改善箇所説明図

大型トラクタ（後2軸駆動）の後前軸において、アクスルシャフトの熱処理が不適切なため、強度が不足しているものがある。そのため、そのまま使用を続けると、最悪の場合、当該シャフトが折損し、走行不能になるおそれがある。

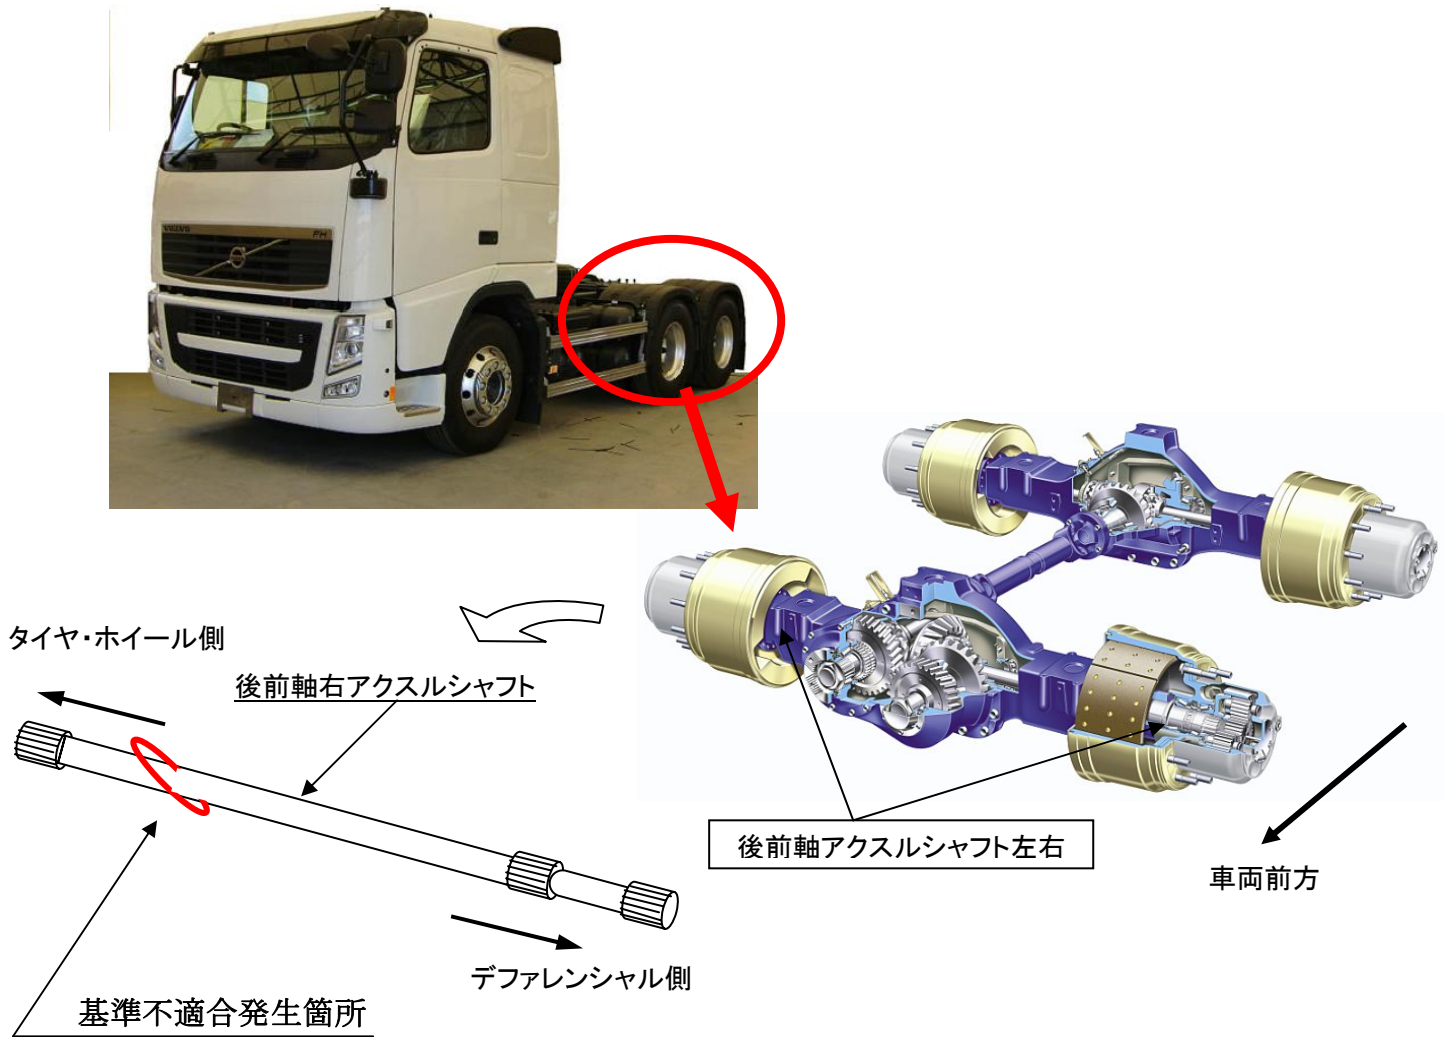
注： 内は交換部品を示す。

全車両、後前軸アクスルシャフトの製造ロット番号を点検し、該当するものは良品と交換する。

当該アクスルシャフト側面に打刻されている製造ロット番号にて確認する。

識別：ハブリダクションのカバープレート部に、白または黄色ペイントを塗布する。
